新竹縣政府工程查核代表照片表

拍攝日期：111.05.05

工程名稱：寶山鄉寶新路二段旁野溪復建工程

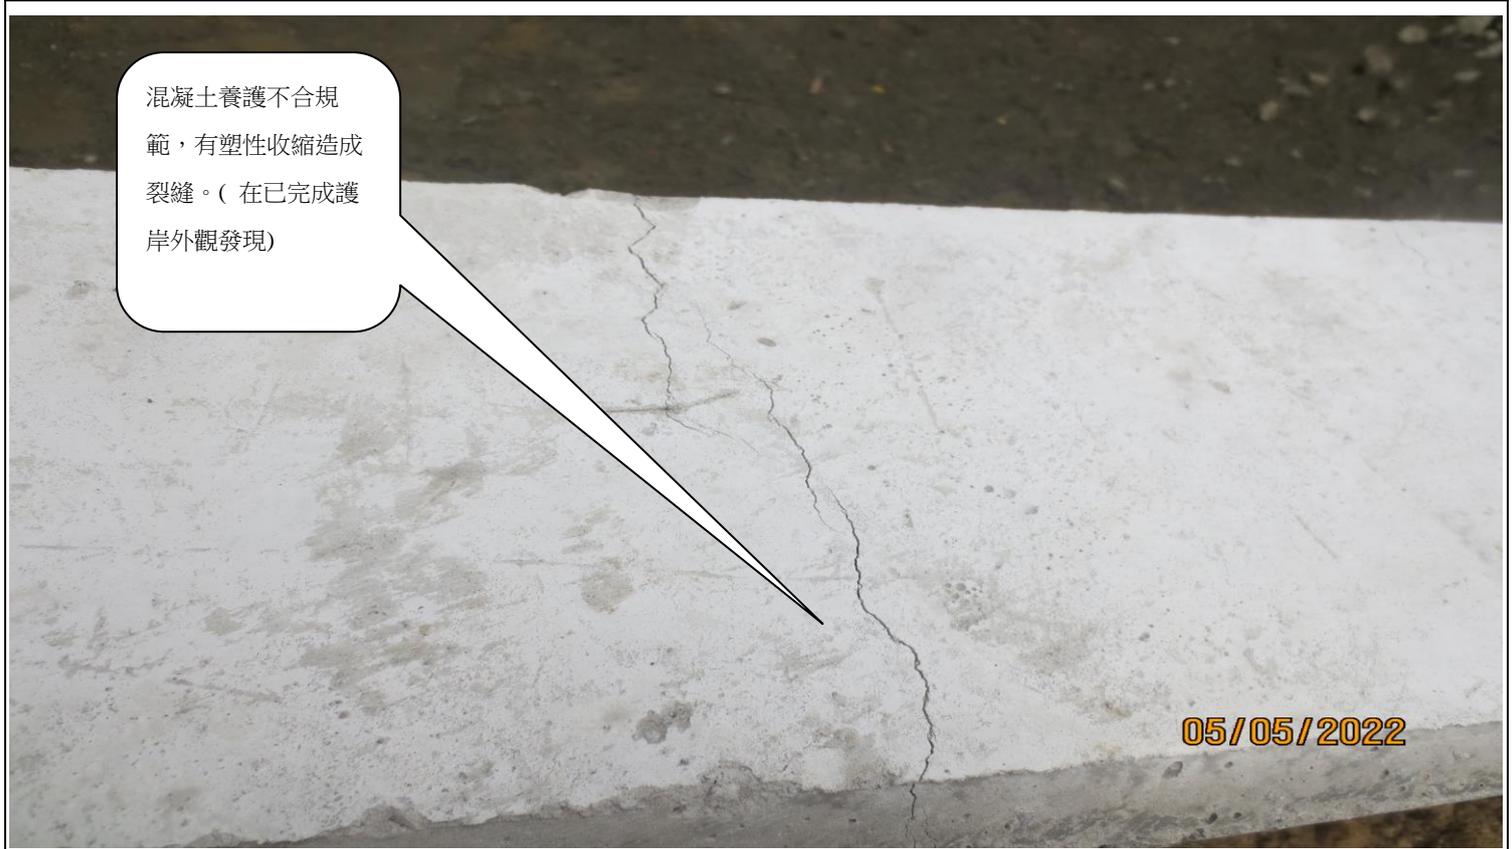
混凝土養護不合規範，有塑性收縮造成裂縫。(在已完成護岸外觀發現)

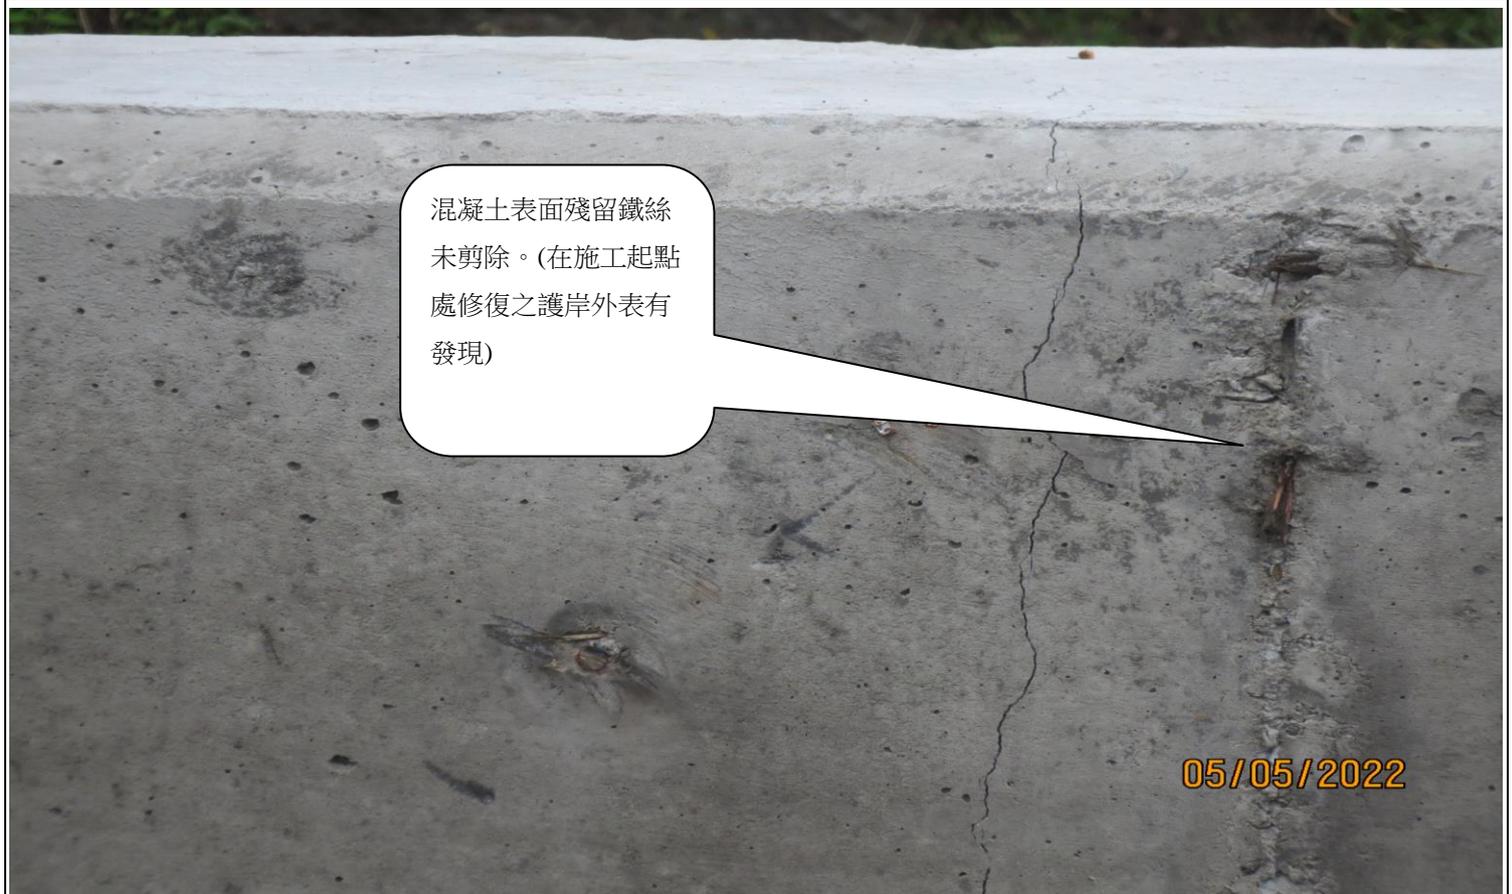
混凝土表面殘留鐵絲未剪除。(在施工起點處修復之護岸外表有發現)

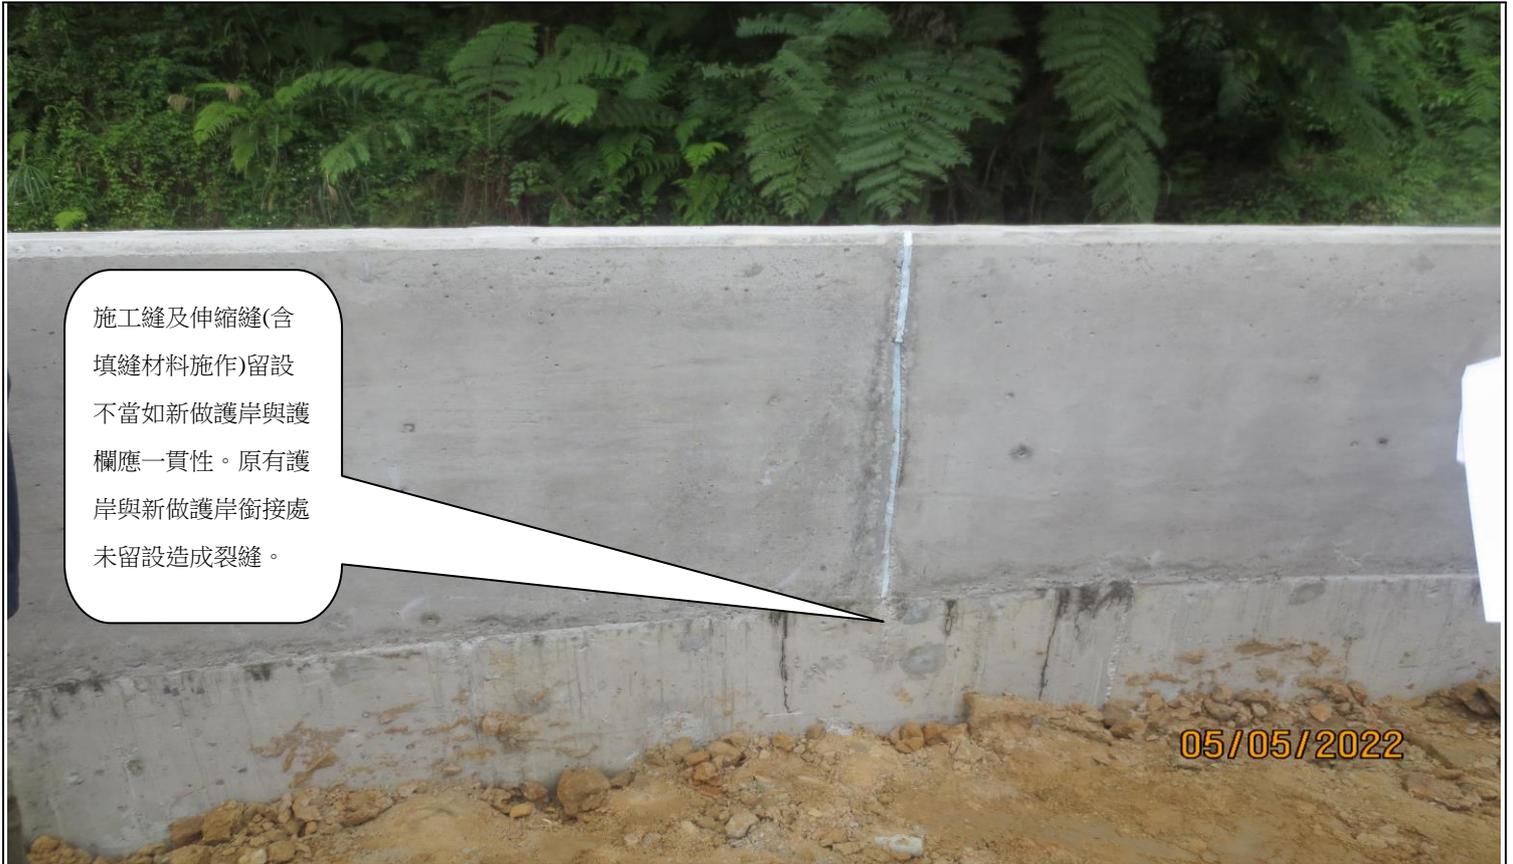
施工縫及伸縮縫(含填縫材料施作)留設不當如新做護岸與護欄應一貫性。原有護岸與新做護岸銜接處未留設造成裂縫。

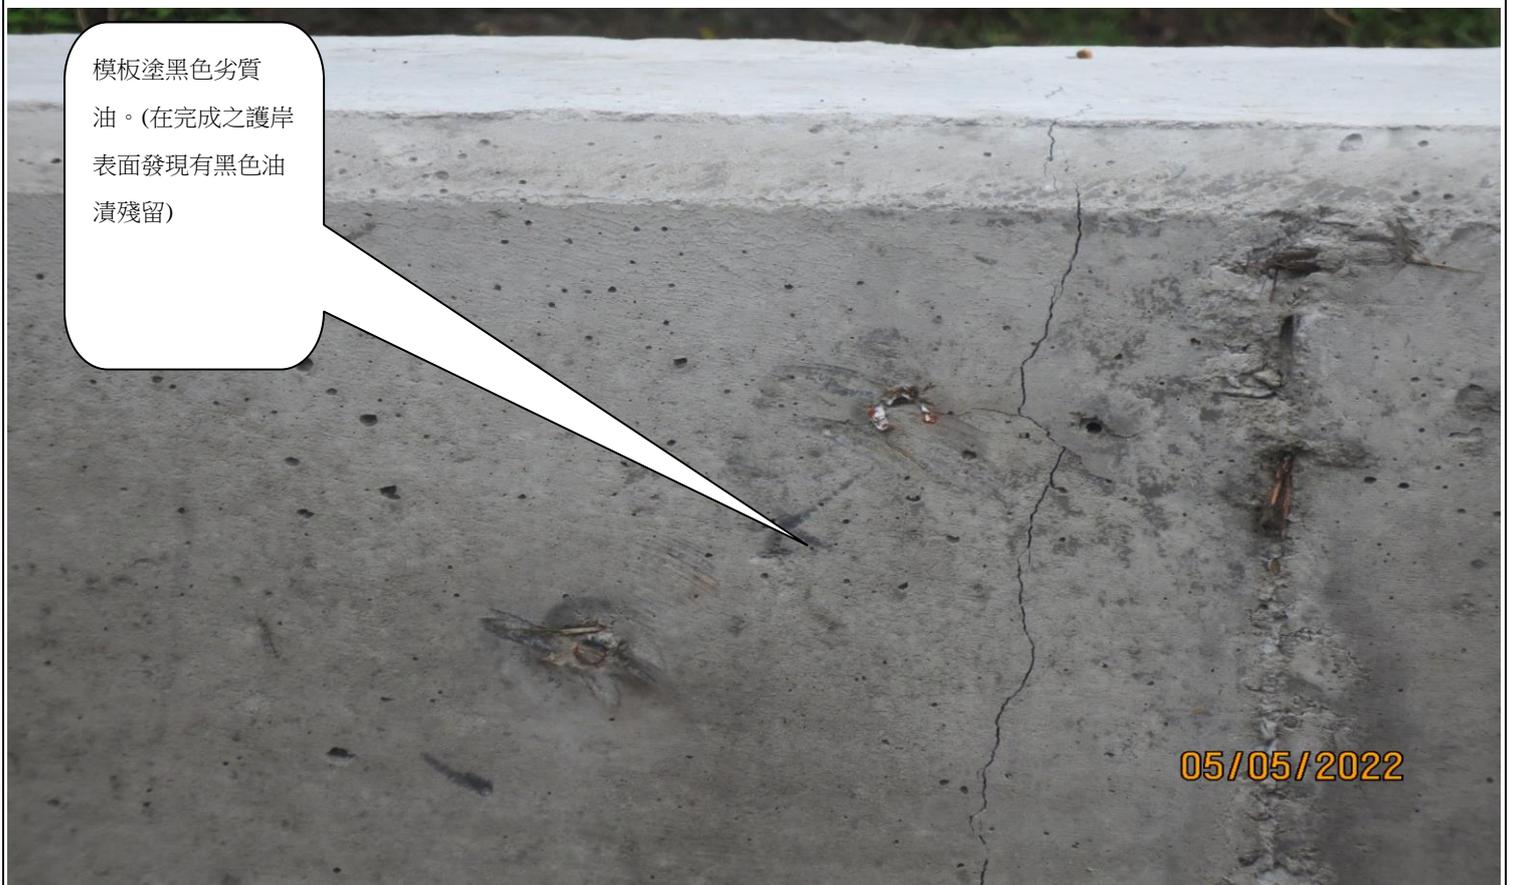
模板塗黑色劣質油。(在完成之護岸表面發現有黑色油漬殘留)

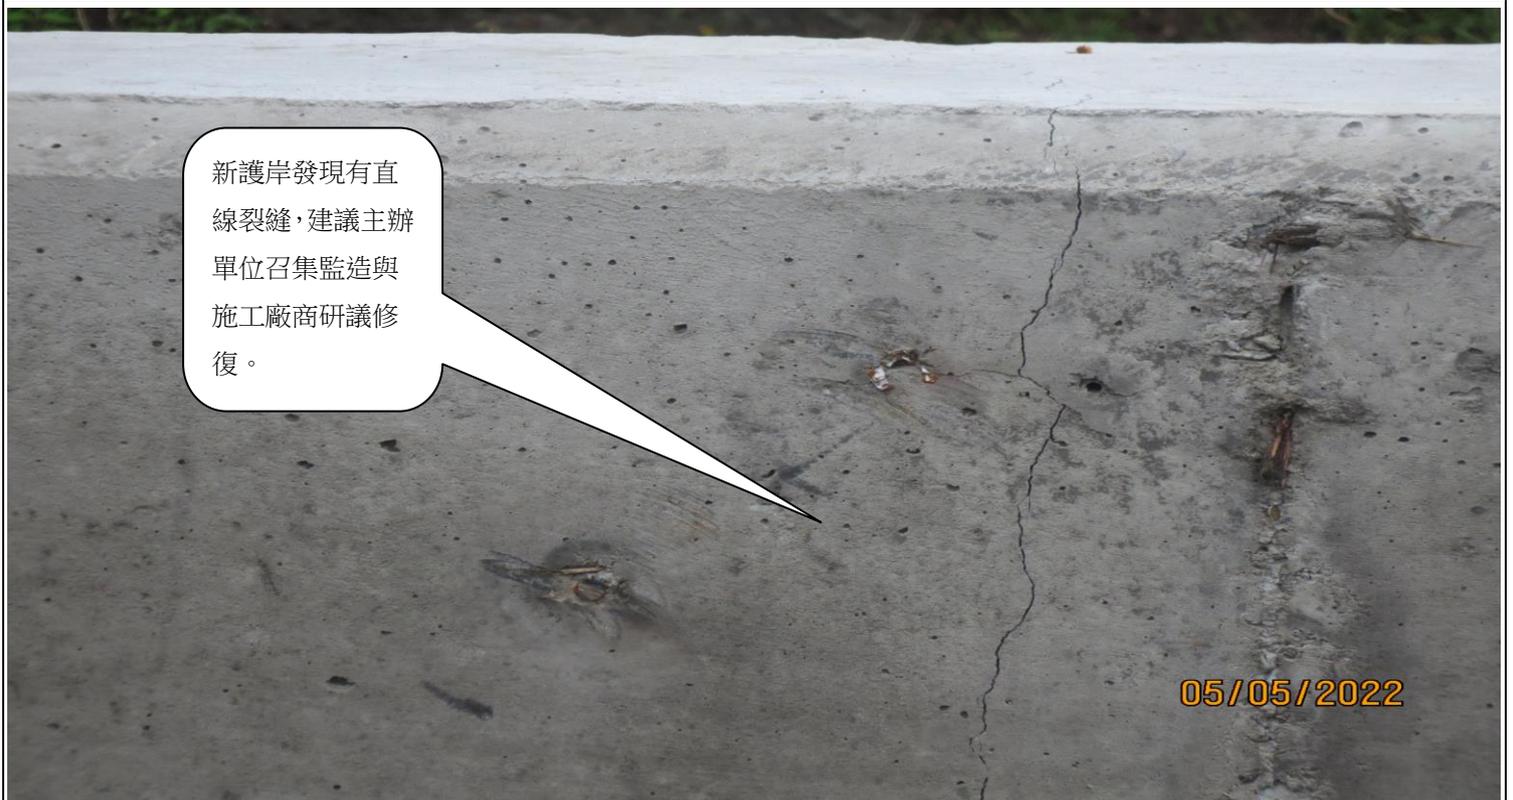
0K+040 發現舊有護岸有一道約 2 公分裂縫，建議主辦單位召集監造與施工廠商研議修復

0K+040 發現舊有護岸有一道約 2 公分裂縫，建議主辦單位召集監造與施工廠商研議修復
